**IMPIANTO EOLICO**  
*"San Potito"*

**PROGETTO DEFINITIVO**

Cod. Elaborato	INTEGRAZIONI RICHESTE DAL "M.A.T.T.M." CARTOGRAFIE P.P.T.R
<b>D.16.c</b>	
SCALA = DATA: Maggio 2019

## D.16.c Premessa

Figura 1\_Stalicio Elaborato D.3.b.2-Componenti Geomorfologiche PPTR

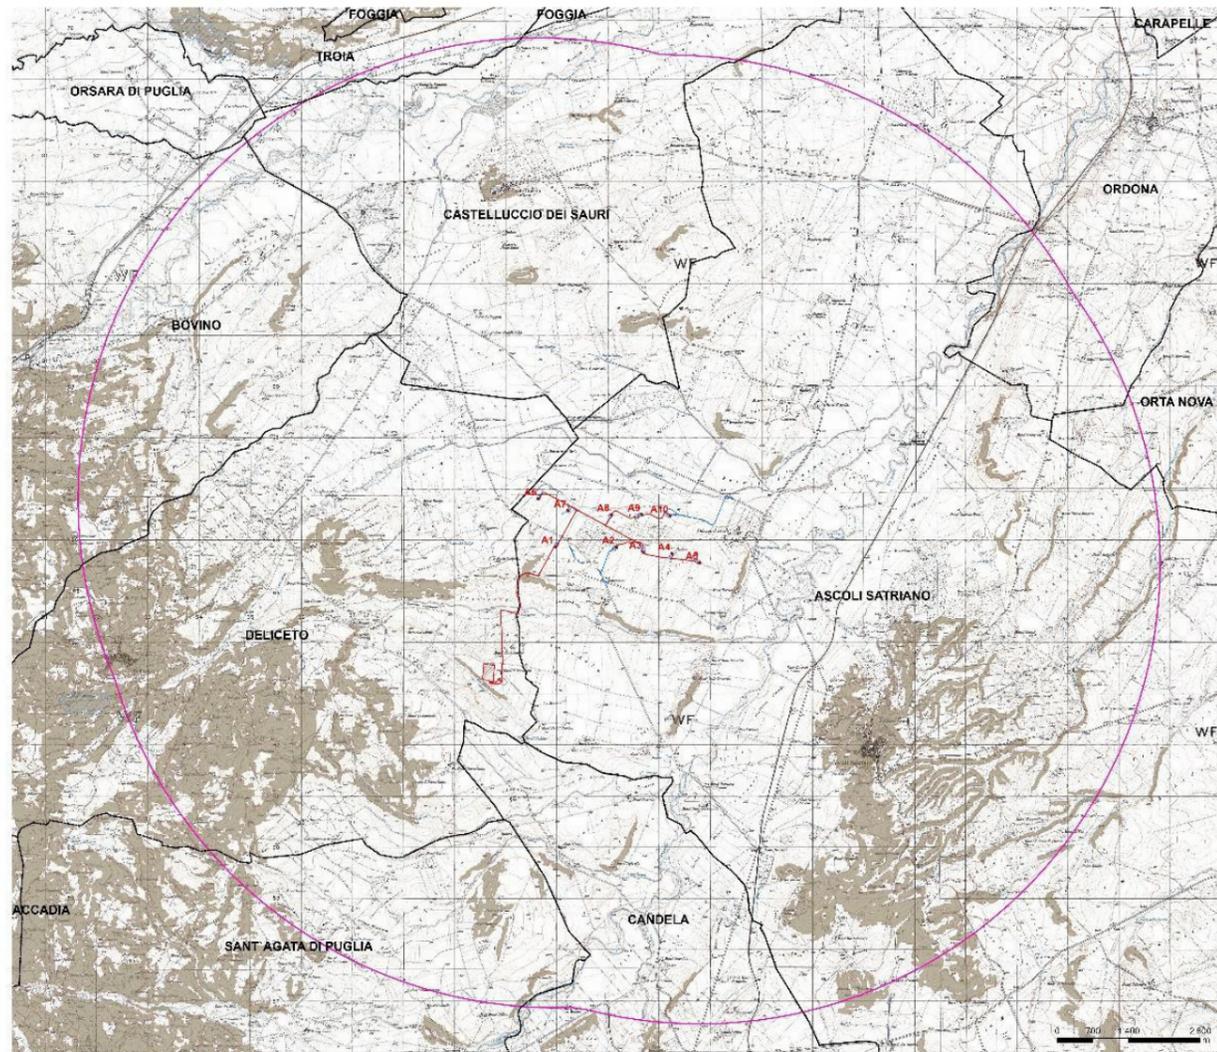
Il punto 16 di tale richiesta precisa: "MIBACT. Fornire le integrazioni richieste con nota allegata prot. N. 13785-P del 15/05/2019".

Il "MIBACT" al terzo punto chiede "(...) L'inserimento..di cartografie recanti vincoli paesaggistici e ulteriori contesti presenti nell'area vasta(desunti dalle cartografie PPTR)..., a un ambito distanziale pari a 50 volte l'altezza massima degli aerogeneratori (data dalla somma dell'altezza al mozzo e dal raggio della pala eolica)"; inoltre, si specifica "(...) d'indicare in maniera precisa tale area buffer sulla documentazione cartografica...".

COMPONENTI GEOMORFOLOGICHE		
VINCOLI	INTERFERENZA	NOTE
Lame e gravine;	<input type="checkbox"/> INTERFERISCE; <input checked="" type="checkbox"/> <b>NON INTERFERISCE;</b>	
Doline;	<input type="checkbox"/> INTERFERISCE; <input checked="" type="checkbox"/> <b>NON INTERFERISCE;</b>	
Geositi (fascia di tutela);	<input type="checkbox"/> INTERFERISCE; <input checked="" type="checkbox"/> <b>NON INTERFERISCE;</b>	
Inghiottitoi;	<input type="checkbox"/> INTERFERISCE; <input checked="" type="checkbox"/> <b>NON INTERFERISCE;</b>	
Cordoni dunari;	<input type="checkbox"/> INTERFERISCE; <input checked="" type="checkbox"/> <b>NON INTERFERISCE;</b>	
Grotte;	<input type="checkbox"/> INTERFERISCE; <input checked="" type="checkbox"/> <b>NON INTERFERISCE;</b>	
Versanti.	<input checked="" type="checkbox"/> INTERFERISCE; <input type="checkbox"/> <b>NON INTERFERISCE;</b>	Tutti gli aerogeneratori e le opere di connessione sono esterne ai versanti ad eccezione di un breve tratto di cavidotto.

Per quanto riguarda l'interferenza del cavidotto con i versanti, tale interferenza, è limitata ad un breve tratto del tracciato che procede dalla A.1 alla sottostazione.

Dal momento che il cavidotto, nel tratto di interferenza con l'area di versante è ubicato all'interno di una sagoma stradale esistente, NON altera gli equilibri idrogeologici e dell'assetto morfologico di versante, **l'interferenza in questione risulta AMMISSIBILE dal P.P.T.R..**
